Рынки EMEA
Качество. Ответственность за продукт.
P. 435/13

**КАМПАНИЯ 5731 - Сервисная кампания
Модель Fiat 500L, версии со сдвижной или прозрачной крышей
- спойлер двери багажника**

КОМПОНЕНТ:	Уплотнитель на сдвижной или прозрачной крыше		
ПРОБЛЕМА:	Неправильное положение задней части уплотнителя на сдвижной или прозрачной крыше		
ВЕРСИЯ:	500L, все модели со сдвижной или прозрачной крышей		
АВТОМОБИЛИ, ПОДЛЕЖАЩИЕ ВМЕШАТЕЛЬСТВУ:			
ТЕХН. ПРИЧИНА:	Ошибка в процессе производства		
№ РЕЛИЗА:	0		
МАТЕРИАЛ:	Описание:	З/ч №:	Кол-во:
СПЕЦИНСТРУМЕНТ:	-		
СПОСОБ ЗАГРУЗКИ ЗАКАЗА В EPLUS:	-		
ВОЗМЕЩЕНИЕ:	Стоимость:	Кампания:	Работы: Время:
РАБОТА И МАТЕРИАЛЫ:	A01	5731	A 0.20

Проверьте положение задней части уплотнителя на сдвижной или прозрачной крыше

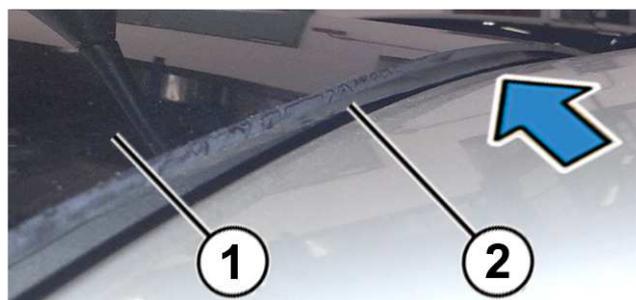
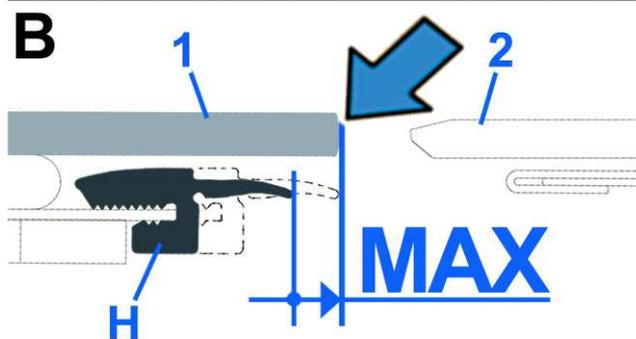
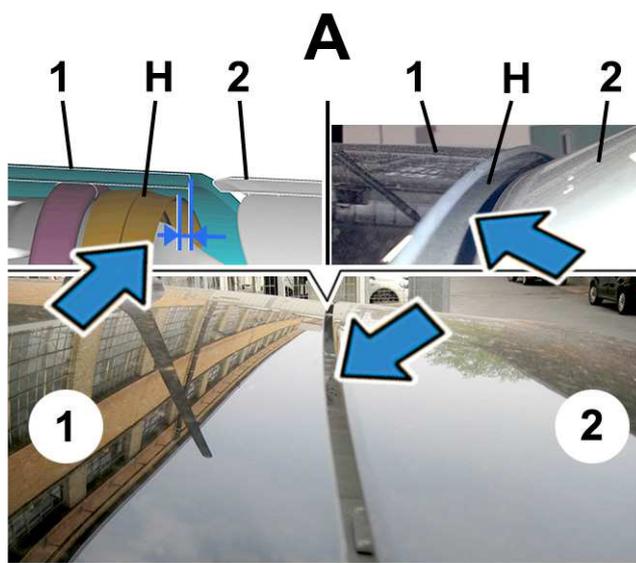
Тщательно исследовав зазор между спойлером (2) и стеклом крыши (1), проверьте, располагается ли уплотнитель (Н) правильно, как показано на рис. (А).

ЗАМЕЧАНИЕ: при правильном расположении уплотнитель должен быть скрыт относительно профиля задней части стекла, как показано на рис. (В).

Допускается смещение уплотнителя (Н) в одном или более местах, если он не выступает за задний край стекла крыши (1), как показано на рис. (В).

Если уплотнитель (Н) выступает за край крыши (1), не соприкасаясь - **ни в одной из точек** – с краем спойлера (2), как показано на иллюстрации, то необходимо снять его задний сегмент, выполнив указанные ниже действия.

Если уплотнитель находится в вышеуказанном положении, **НЕ** производите никаких работ.

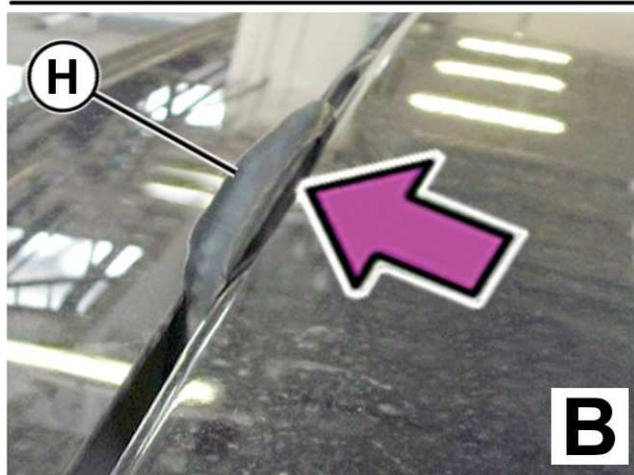
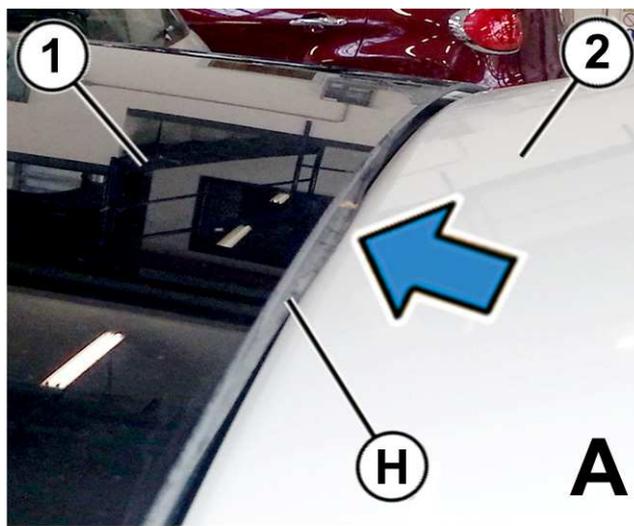
ВНИМАНИЕ: если уплотнитель (H) и спойлер (2) неправильно соприкасаются друг с другом, как показано на иллюстрациях:

– минимальное нарушение, рис. (A);

– максимальное нарушение: уплотнитель попадает между стеклом и спойлером, рис. (B);

то, прежде чем выполнять какие-либо работы, необходимо открыть купон (ticket) Te.Se.O. и приложить к документу фотографии выявленной неисправности.

Снятие заднего сегмента уплотнителя сдвижной или прозрачной крыши

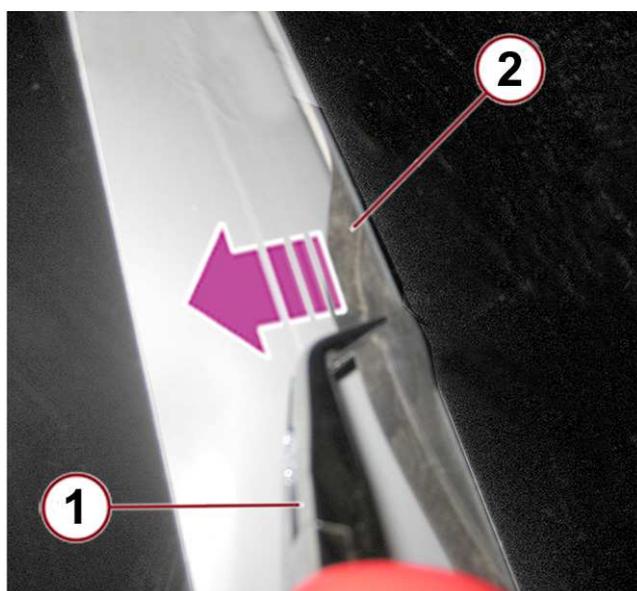
- с целью защиты спойлера заклейте его светлой липкой лентой в указанном месте, так, чтобы ширина полосы составила примерно 10 см – на всю ширину остекленной крыши.

- Поднимите заднюю дверь до положения, показанного на иллюстрации (почти полуоткрытого) и зафиксируйте ее с помощью ремешка, закрепленного на внутренней ручке, и упора, как показано на иллюстрации.

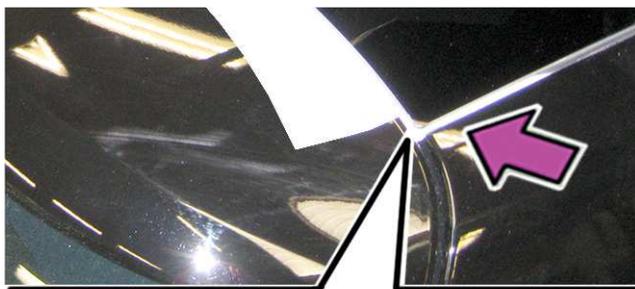
- С помощью острогубцев с загнутыми губками (1), действуя в центральной линии спойлера, аккуратно извлеките уплотнитель из под стекла крыши.
- Затем вручную отсоедините уплотнитель (2) на всей ширине крыши.

- С усилием потяните уплотнитель (2) из места его расположения в показанном направлении. Вытянув его приблизительно на 20 см, отрежьте его режущим инструментом (1), стараясь не повредить поверхность спойлера.

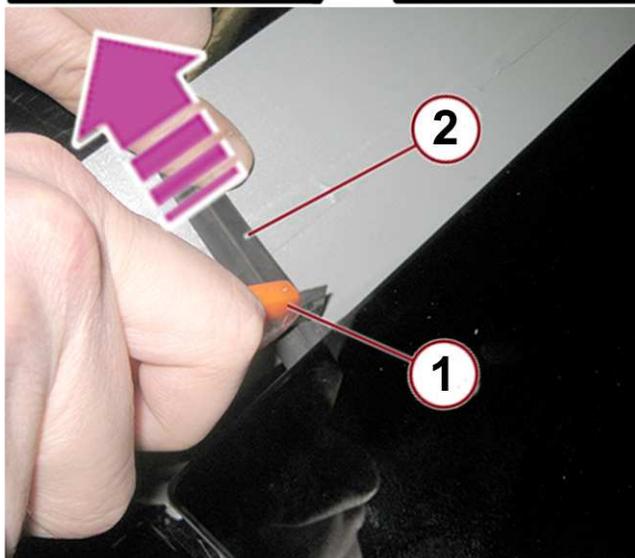
- Повторите это же действие на противоположной стороне автомобиля.
- Снимите защитную ленту, приклеенную ранее.
- Освободите дверь багажника, сняв фиксирующий ремешок.

ВАЖНО: Если уплотнитель невозможно удалить вследствие его застревания в одном или более местах, удалите те его части, которые могут быть удалены таким образом, чтобы при этом не оказались поврежденными спойлер и/или стекло крыши.
